Planänderung Vergrößerung Technikräume / Anpassung Flucht- / Rettungskonzeption

Umgestaltung des Bahnknotens Stuttgart

Ausbau- und Neubaustrecke Stuttgart – Augsburg
Bereich Stuttgart–Wendlingen mit Flughafenanbindung

Lageplan

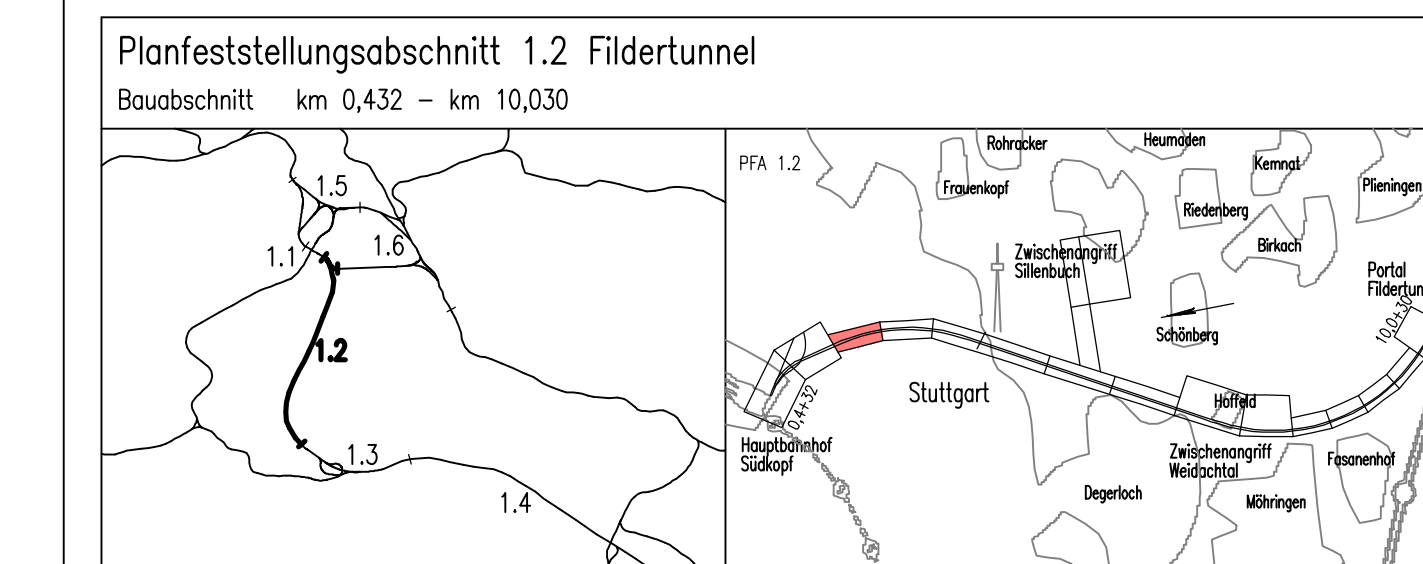
Vergrößerung Technikräume Verbindungsbauwerk 2	20.06.2015	Hewer
Verbindungsbauwerk 2a ergänzt.	24.03.2010	Drost
Änderungen bzw. Ergänzungen	Name:	Datum:
